Keuringsverslag van een elektrische laagspanning- en zeer lage spanningsinstallatie

NIET CONFORM

Straatnaam: Nederstraat
Huisnummer: 58
Busnummer:
Postcode: 1602
Gemeente: Sint-Pieters-Leeuw
Land: België

Controlebezoek van een huishoudelijke installatie volgens (KB 08/09/2019) - AREI Boek 1- 6.5. en 4.2.4.3.

Afbeelding schakel- en verdeelbord:

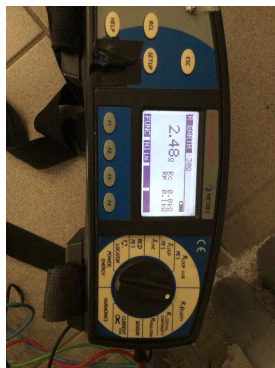
Visueel nazicht (algemeen)	NOK	Directe aanraking	OK	Indirecte aanraking	OK
Aansluitingen	OK	schema in bijlage door Aceg vzw	NA		
Equipotentiale verbindingen	NOK	Doorsnede geleiders	OK		
Continuïteit	OK	Verlichting / toestellen	NVT

14.01 Hoofdequipotentiaal verbindingen dienen verwezenlijkt worden, ontbreken, zijn niet geel-groen, onvolledig, <6mm². (Boek 1 Onderafdeling 5.4.4.1. en 5.1.6.2)

15.13 De nominale spanning dient duidelijk vermeld te worden op een oordeelkundig gekozen plaats. (Boek 1 Onderafdeling 3.1.3.3.)
